改善箇所説明図

エンジン電気配線

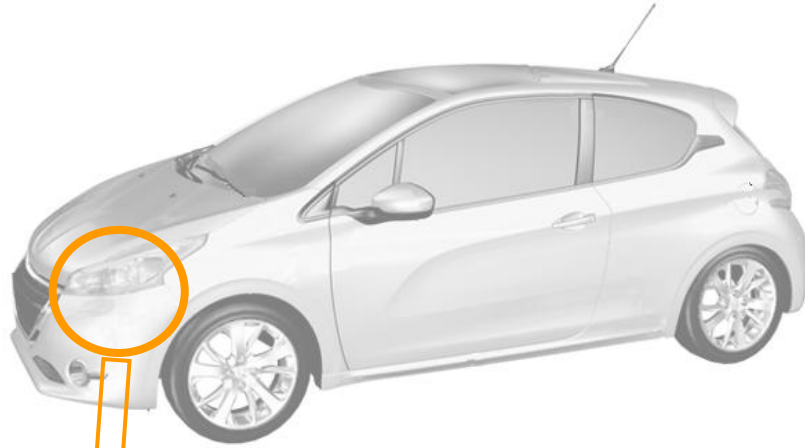
注： は取り回しを点検し
修正する部品を示す

エンジンコンピューターに電源供給をしている電気配線において、配線の取り回しが不適切なため、シフトケーブルと接触しているものがある。そのため、そのままの状態を使用を続けると、電気配線が損傷し、最悪の場合、原動機がエンストするおそれがある。

全車両、エンジン配線の取り回しを点検し、不適切な場合は取り回しを修正する。また、エンジン配線を点検し、損傷の度合いに応じて修理又は新品に交換する。
